Renouvellement et approfondissement Carrière de Botan Commune de ROSTRENEN (22)

**Mémoire relatif au procès-verbal de synthèse
du Commissaire Enquêteur en date du 15 février 2024**

Référence : R229-Guegan-Botan-fevrier2024

Fig. 4 : Schéma représentant les différents types d'aquifères et captage en Bretagne - Extrait du SIGES Bretagne

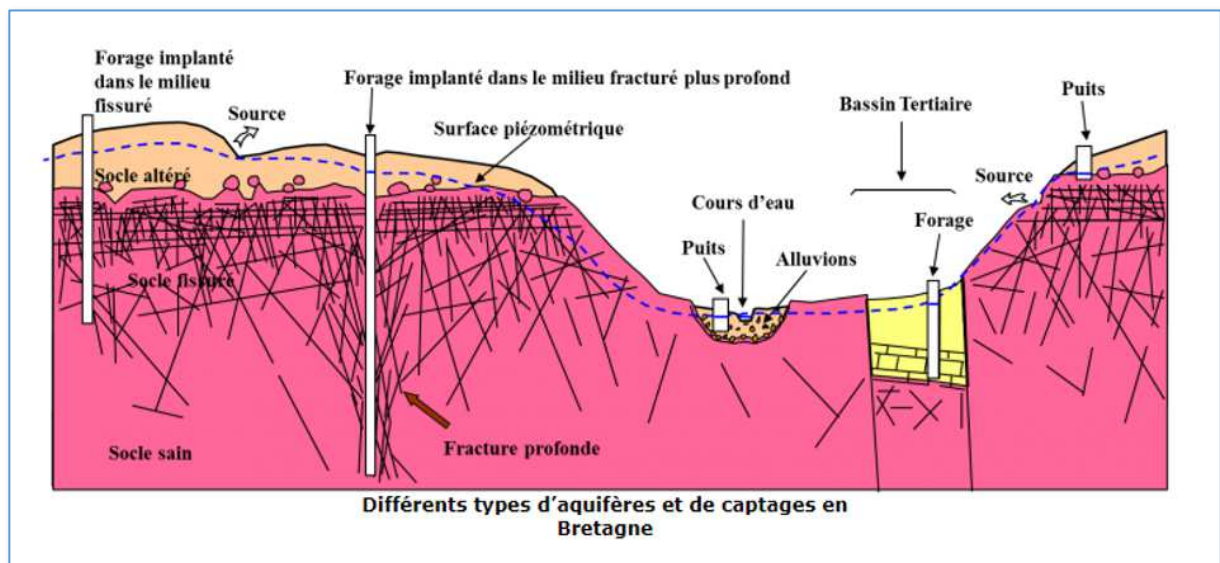
La rivière située au bas de la carrière a-t-elle été asséchée et si oui, existe-t-il un lien avec l'activité d'extraction et de prélèvement d'eau ?

Sur le site de Botan, plusieurs observations démontrent l'absence d'impact de ce type :

- le contexte géologique n'est pas favorable à un écoulement rapide des eaux souterraines (aquifère de roche massive non karstique ni alluvial),
- la fosse d'extraction restera distante de plus de 500 mètres du ruisseau Sud,

De plus, vis-à-vis de l'approfondissement de l'excavation, on notera que le Schéma conceptuel des types d'aquifères en Bretagne (source : SIGES Bretagne) ci-dessous montre que le degré de fracturation de la roche diminue avec la **profondeur** (altérites > roche fracturée > roche saine), limitant ainsi l'importance des écoulements souterrains avec la profondeur.

Il est ainsi raisonnable d'estimer que l'approfondissement de 10 mètres concernera des horizons de moins en moins perméables et n'influencera que très peu les écoulements souterrains périphériques.

De plus, étant donné les distances importantes entre le ruisseau au Sud et la fosse d'une part et la nature des terrains (roches massives peu perméables) d'autre part, l'assèchement du ruisseau Sud ne peut être imputable à la carrière.

Fig. 5 : Plan extrait du volet hydro

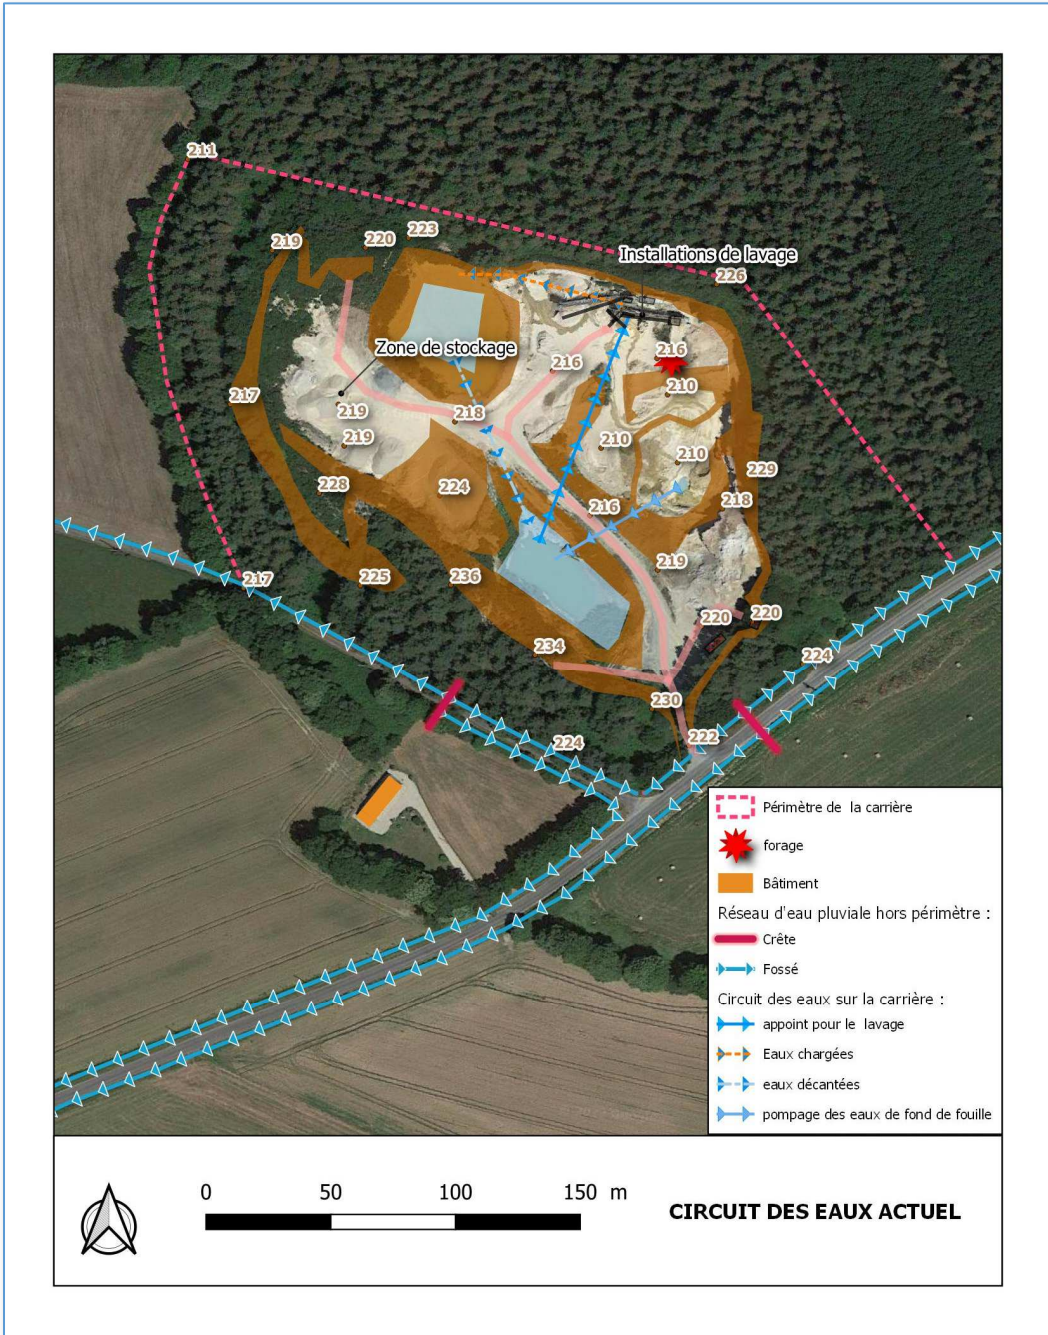
Questions du commissaire enquêteur :

Le circuit des eaux actuel est repris dans le plan page suivante.

Dans le cadre du projet de renouvellement et d'approfondissement de la carrière de Botan, il est prévu une modification du circuit des eaux. En effet, le bassin de décantation actuel sera supprimé et une presse à boue avec clarificateur sera installée, avec un appoint des eaux de lavage par le forage existant.

Le volume maximale qui sera prélevé dans le forage sera de 4 000 m³/an.

Fig. 6 : A- Vue depuis le Sud-Ouest de la carrière depuis la route communale à l'entrée du chemin vers l'habitation Est

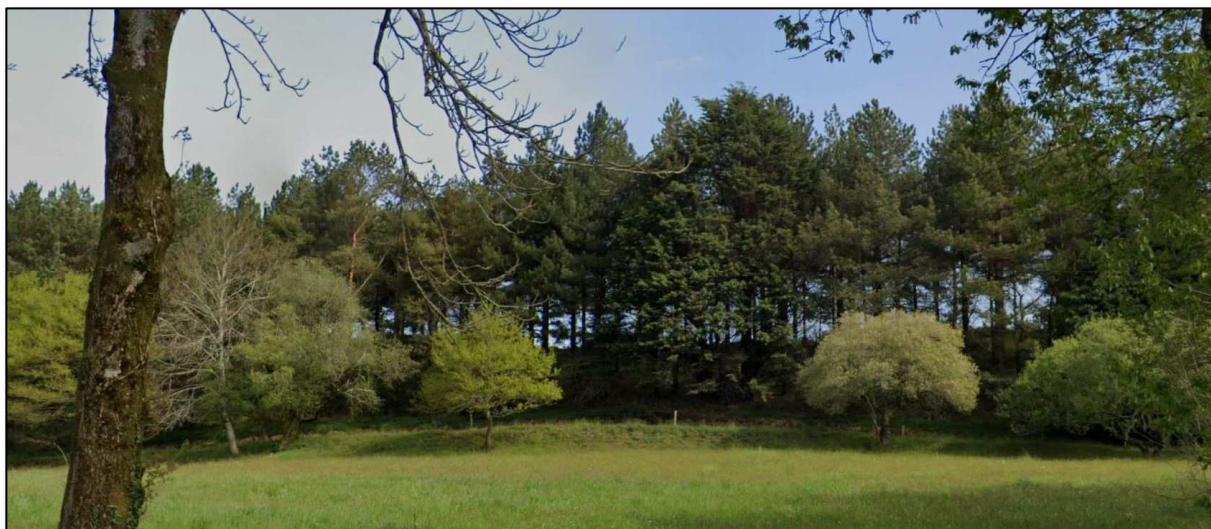
L'arrachage des arbres prévu pour implanter le merlon ouest n'est-il pas susceptible d'impacter la vue paysagère depuis l'ouest de la carrière ?

L'arrachage des arbres prévu pour implanter le merlon ouest n'est-il pas contradictoire avec les mesures d'évitement proposées dans l'étude d'impact ?

Les vues en direction de la carrière seront peu modifiées par rapport à la situation actuelle telle que visible sur la photographie A page suivante.

La bande boisée périphérique est composée de résineux dont les troncs sont dépourvus de branche et ne masquent pas totalement les vues en direction de la carrière. Pour autant, en raison de la topographie (excavation au sommet d'une butte), les activités de carrière ne sont et ne seront pas visibles (aucune vue surplombante n'existe depuis les abords du site).
